**CIRCULAR No. 1**

**INVITACIÓN N° 5000003702**

**“COMPRA DE EQUIPOS Y HERRAMIENTAS”**

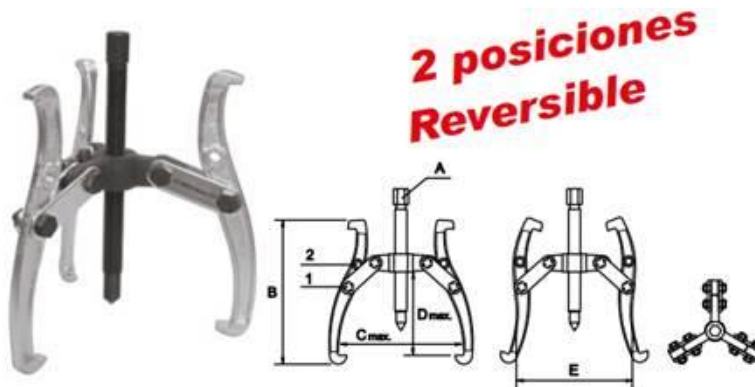
2. Para Ítem 6: Extractor de rodamientos y polea. Consulta: ¿Se refiere a extractores mecánicos (no hidráulicos)? ¿Cuáles son las características técnicas de los extractores mecánicos que requieren?

Se necesita saber:

- a. Capacidad en toneladas
- b. Longitud máxima del eje
- c. Extensión máxima

R. Tiene que ser extractor mecánico

Ø	A	B	C max. (1)	C max. (2)	D max. (1)	D max. (2)	E max. (1)	E max. (2)	*max. t	Kg.	
3"	12	102	15	80	56	7	40-92	-	1,5	0,4	
6"	17	184	25	160	94	123	60-180	60-202	5	1,1	1
8"	21	236	30	210	125,5	162,5	76-235	76-350	7	2,2	
12"	28	340	50	317	179	228	102-350	102-380	10	6,5

- Cantidad de garras: **3**
- Capacidad en toneladas: **7 Toneladas**
- B. Altura de las garras: **23 milímetros mínimo**
- C. Abertura mínima: **30 milímetros**
